Bestemmingsplan Hofstad IVb

Nota inspraak en vooroverleg

Datum: 13 mei 2020

Figuur 1.3
Impressie van het stedenbouwkundig plan (2020)

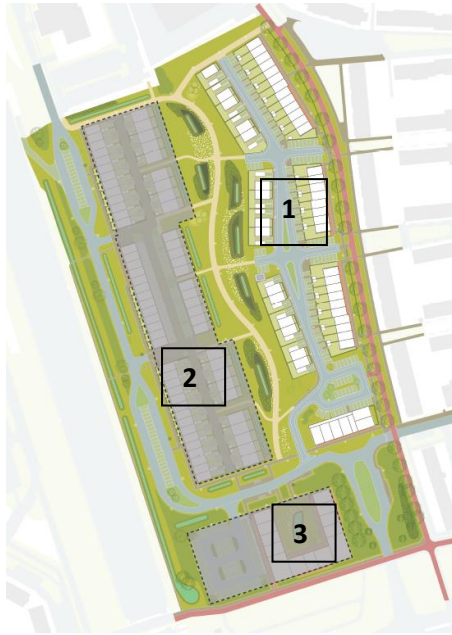
Verzocht wordt om de verdeling van de woningblokken 1A en 1B te wijzigen en een tweetal woningen van blok 1B 'vast te plakken' aan blok 1A (zie figuur 2.1). Dit is esthetisch mooier, komt ten goede aan de inrichting en de zichtlijnen. Ook kan het huidige speelveldje behouden blijven en hoeft er geen aanpassing te worden gedaan in de huidige scheidingshagen. Het nieuwe parkeerterrein meer in lijn met de bestaande groenstrook tussen Citroengras 47 en 49 te liggen en ook veranderen looproutes en aanzichten minder voor de bestaande bewoners aan de Citroengras.

Bovenstaand verzoek is opgenomen in het aangepaste stedenbouwkundig plan (2020). De verbeelding van het bestemmingsplan is hierop aangepast. Verwezen wordt naar onderstaande afbeelding, en naar de verbeelding. Inzake het door de inspreker genoemde voordeel (punt 1: "Het huidige speelveldje voor het blok aan de Citroengras kan behouden blijven") wordt opgemerkt dat ook in de eerdere situatie sprake was van behoud van dit veldje.
